PARECER DA COMISSÃO DE AVALIAÇÃO

PARQUE EÓLICO DE CABEÇO DO SOL

(Estudo prévio)

COMISSÃO DE AVALIAÇÃO

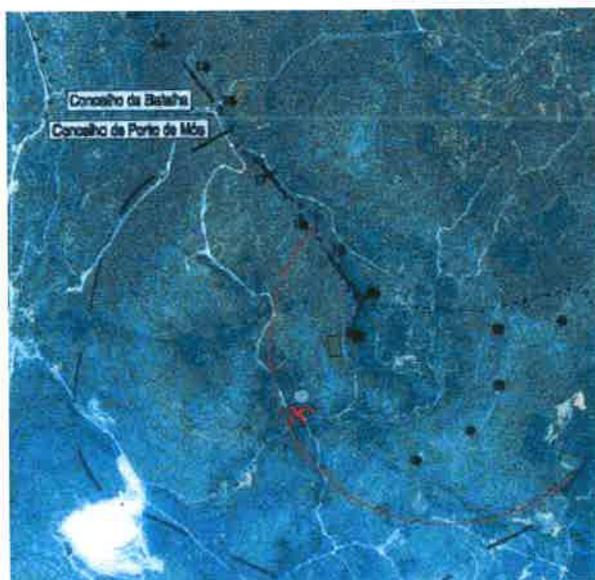
Quanto à análise da **Vegetação** e dos **Habitats**, embora seja apresentada uma Cartografia dos *Habitats* existentes na área de implantação do Projecto (Figura 14 do Anexo IV do EIA), a mancha de *habitat* que maior área ocupa na área estudada, está incorrectamente classificada no EIA. Esta mancha não corresponde ao *habitat* 9340 (BOSQUETES ARBUSTIVOS COM AZINHAI) mas sim aos *habitats* 5330 e 8210.

De acordo com a Cartografia dos *Habitats* do Sítio “Serras de Aire e Candeeiros”, na área de implantação do Parque Eólico de Cabeço do Sol foram identificados os seguintes *habitats*:

- MATOS TERMOMEDITERRÂNICOS PRÉ-ESTEPÁRIOS DE TODOS OS TIPOS (5330);
- VEGETAÇÃO CASMÓFITA DAS VERTENTES ROCHOSAS (8210).

Projecto:	ESTUDO DE IMPACTE AMBIENTAL DO PARQUE EÓLICO DE CABEÇO DO SOL	Figura nº:	11 B
Título:	PLANTA DE ORDENAMENTO	Escala:	1 / 25 000

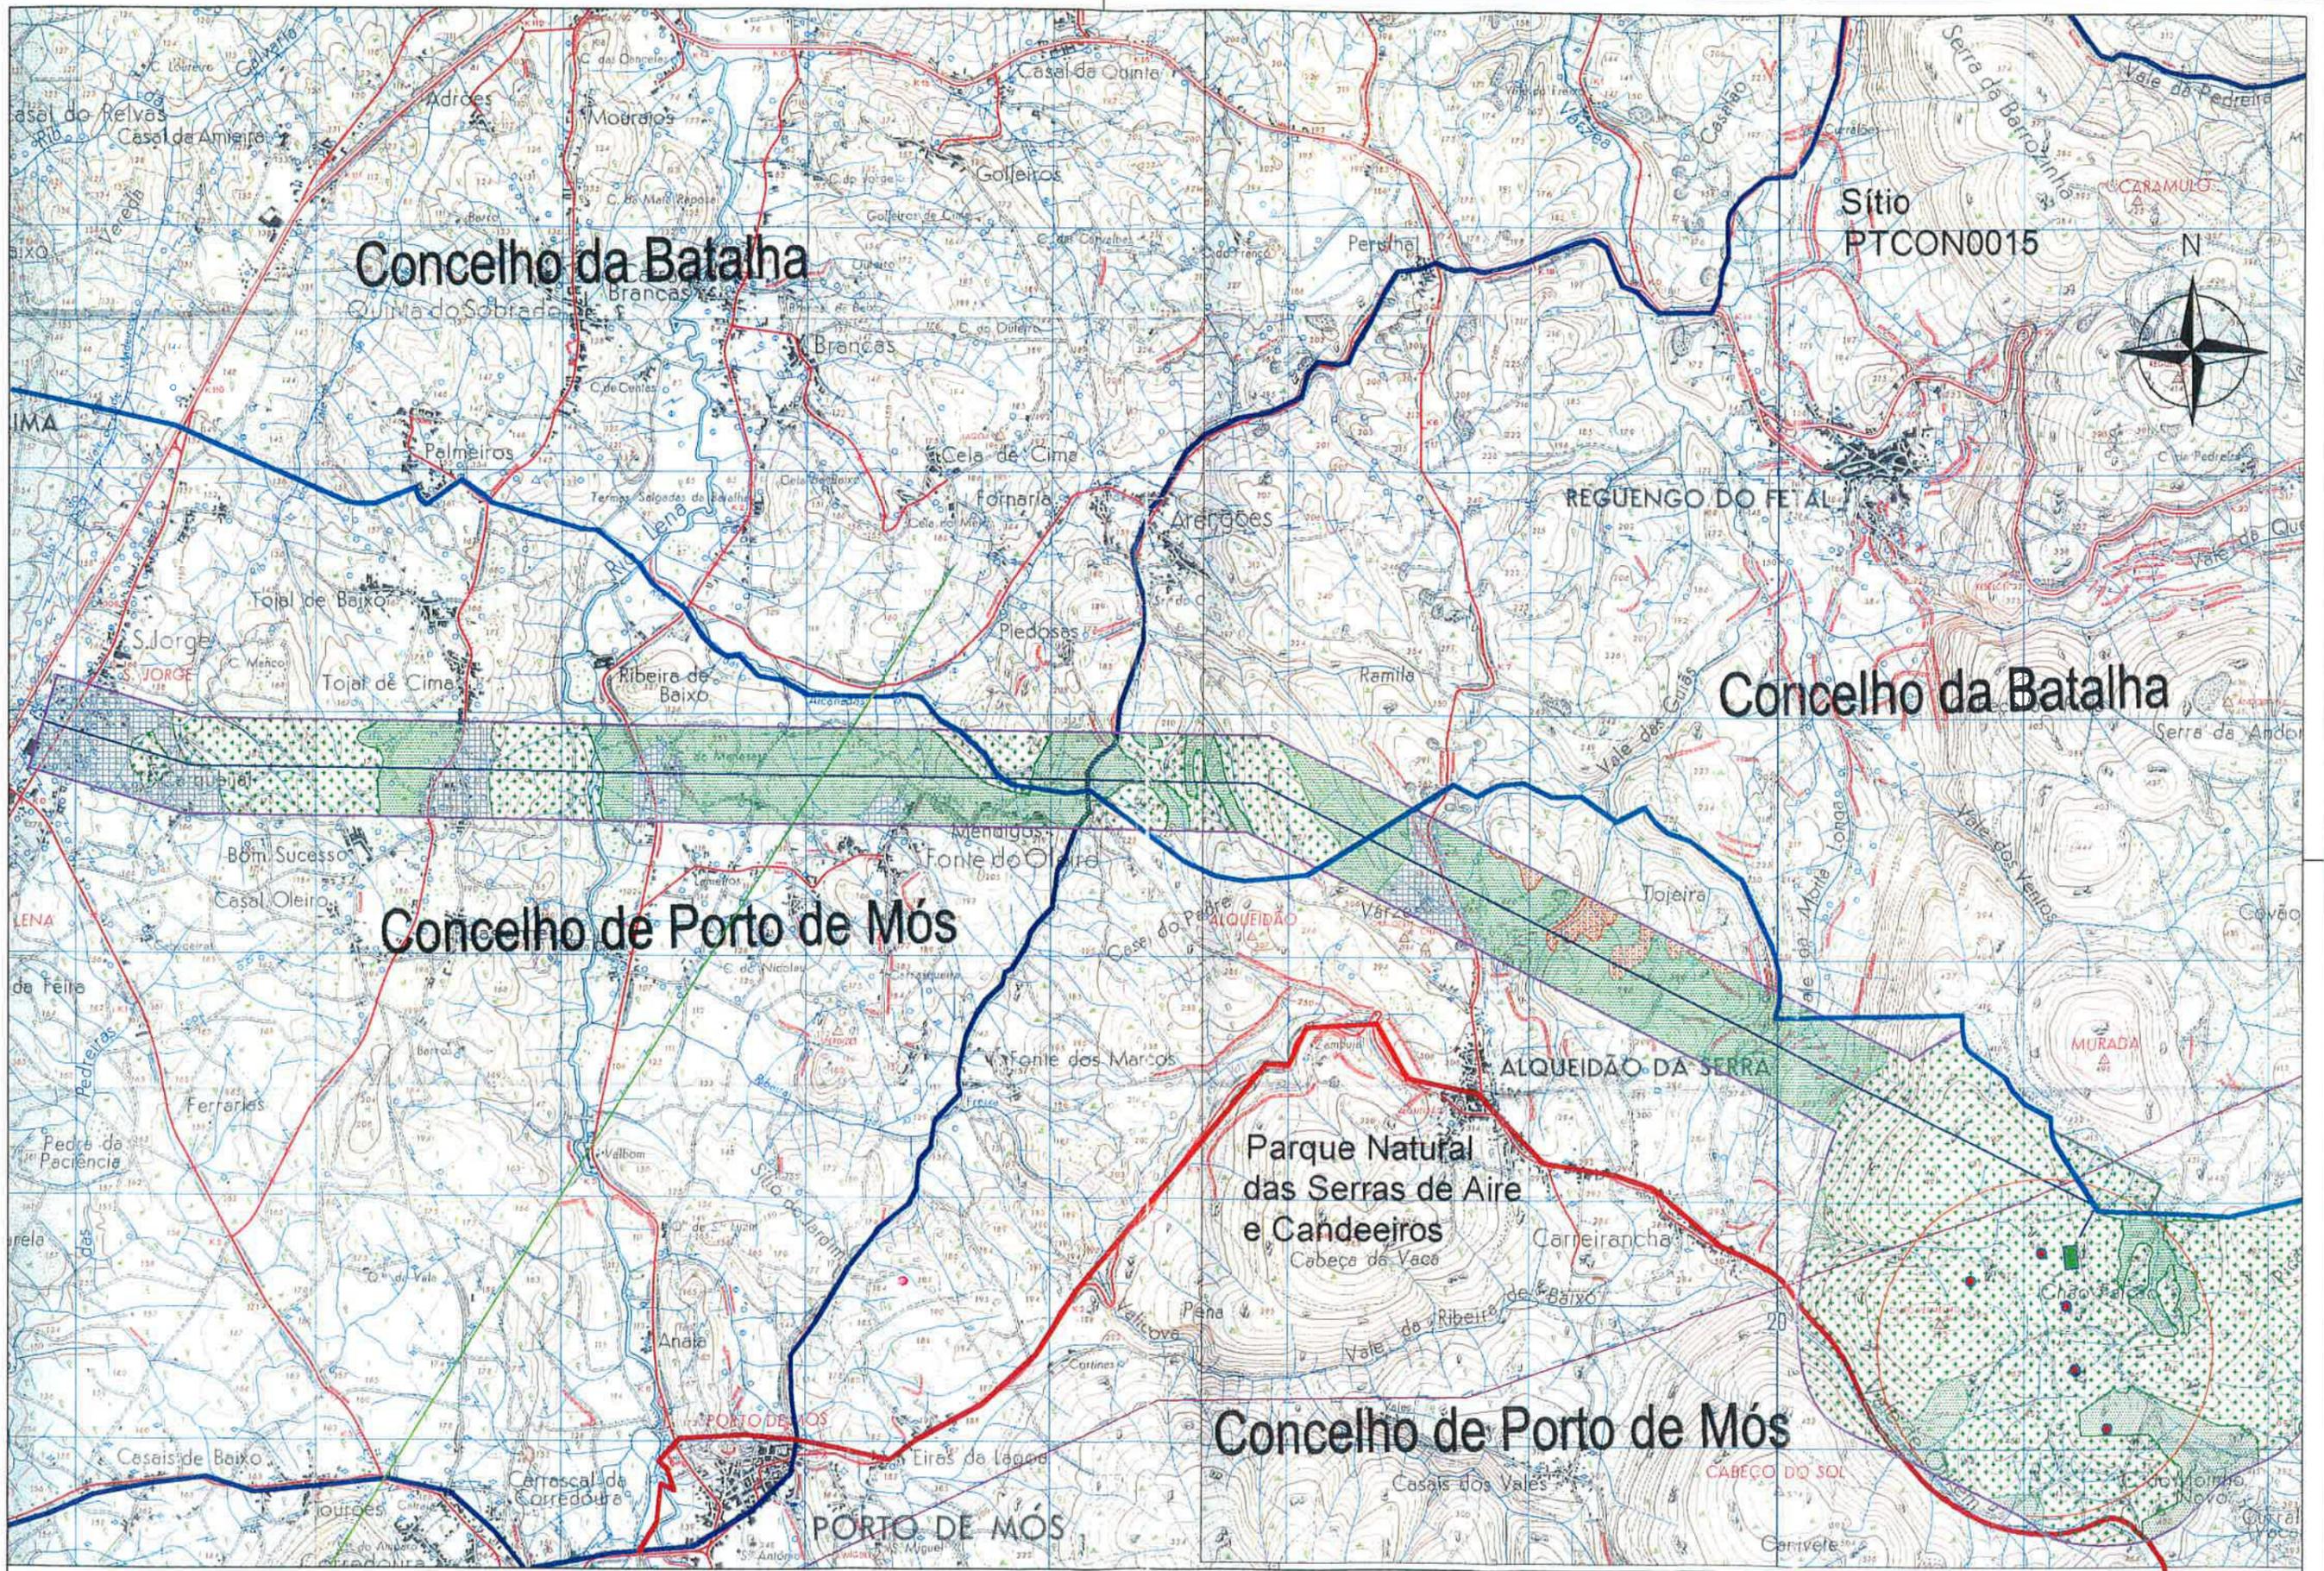
Neste caso, considera-se que existe aqui alguma incoerência. De acordo com a Planta de Condicionantes e respectiva legenda verifica-se que as áreas de RAN encontram-se dentro da área de implantação do Parque Eólico e simultaneamente dentro da área de estudo, que mesmo sendo mais abrangente, continua a integrar essas áreas de RAN. Este facto pode ter resultado da própria definição de área em estudo e área de implantação das torres, acessos, subestação e edifício de comando.
